Objet : Réponse à une demande de pièces complémentaires au cas par cas

Réf : 2024-7818 - Construction de 16 abris à volailles avec toitures photovoltaïques sur parcours de volailles en plein air - Loireauxence (44370)

Ci-dessous un plan tiré du site (<https://data.enedis.fr/pages/cartographie-des-reseaux-contenu/>) illustrant les postes transformateurs et le réseau environnant HTA :

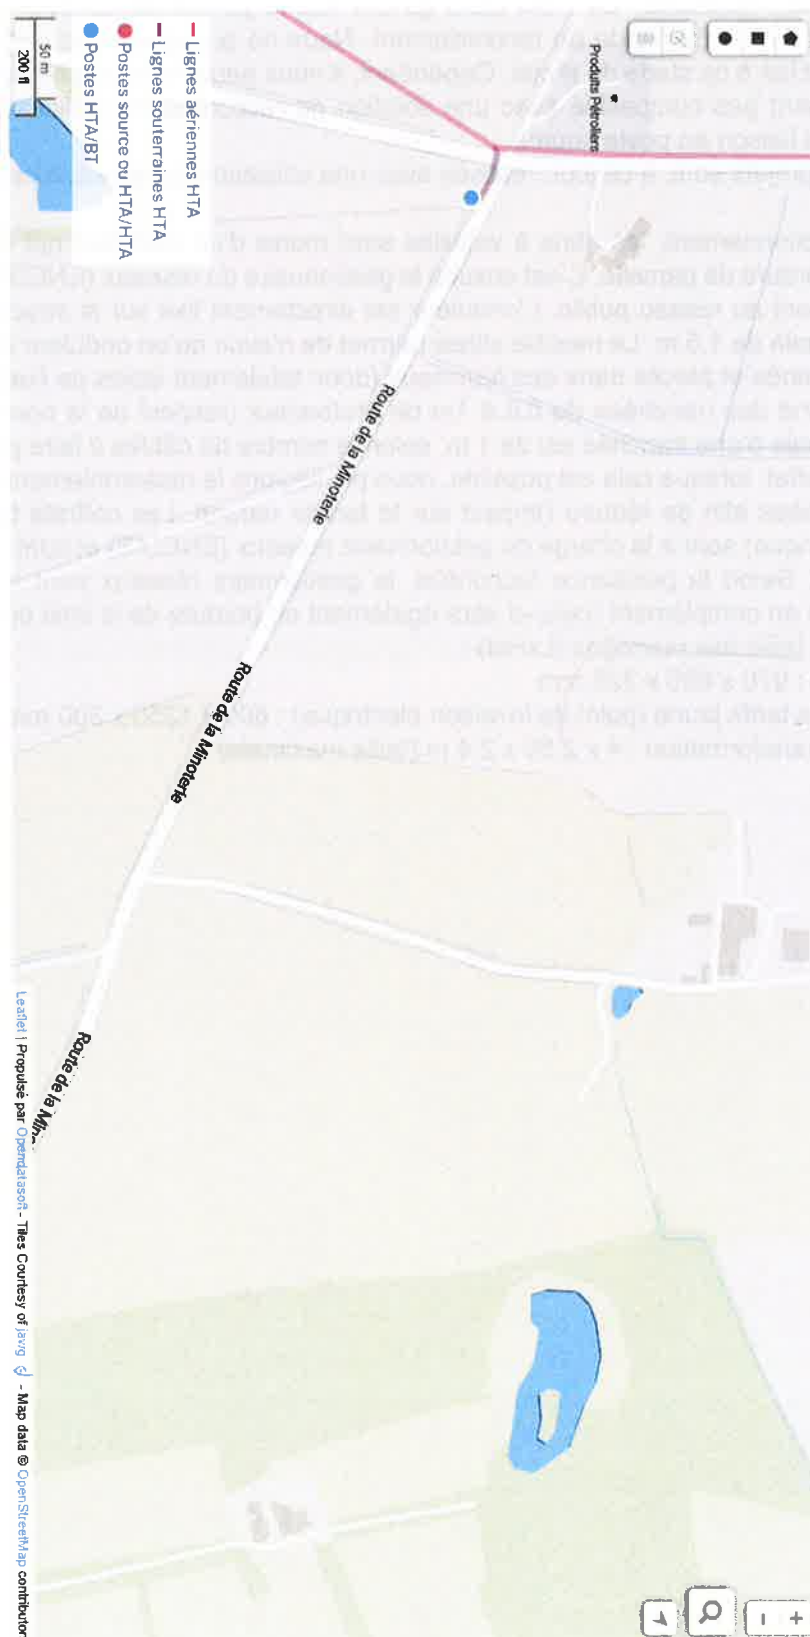
- 2) La législation nous impose de détenir une autorisation d'urbanisme pour solliciter le gestionnaire de réseaux (ENEDIS) dans le but d'obtenir une proposition technique et financière (PTF) sur la solution de raccordement réalisable. Ce n'est donc qu'une fois le permis de construire accordé que nous pourrions effectuer la demande de raccordement. Nous ne pouvons donc pas vous communiquer d'éléments fiables à ce stade du projet. Cependant, il nous paraît utile de préciser que le projet n'est économiquement pas compatible avec une solution de raccordement sollicitant la mise en œuvre d'une nouvelle liaison au poste source.

100% de nos projets sont, à ce jour, réalisés avec une utilisation du réseau existant le plus proche.

Pour leur fonctionnement, les abris à volailles sont munis d'un onduleur qui est relié au point de livraison en bordure de parcelle. C'est ensuite le gestionnaire du réseaux (ENEDIS) qui est en charge du raccordement au réseau public. L'onduleur est directement fixé sur la structure des abris à une hauteur minimale de 1.5 m. Le modèle utilisé permet de n'avoir qu'un onduleur par paire d'abris. Les câbles sont gainés et placés dans des fourreaux (donc totalement isolés de l'extérieur), avant d'être installés au fond des tranchées de 0.8 à 1m de profondeur (respect de la norme NFC 15-100). La largeur maximale d'une tranchée est de 1 m, selon le nombre de câbles à faire passer dans la même tranchée. En effet, lorsque cela est possible, nous privilégions le rassemblement des câbles dans les mêmes tranchées afin de réduire l'impact sur le terrain naturel. Les coffrets tarifs jaune (point de livraison électrique) sont à la charge du gestionnaire réseaux (ENEDIS) et sont placés en bord de la voie publique. Selon la puissance raccordée, le gestionnaire réseaux peut installer un poste de transformation en complément (celui-ci sera également en bordure de la voie publique).
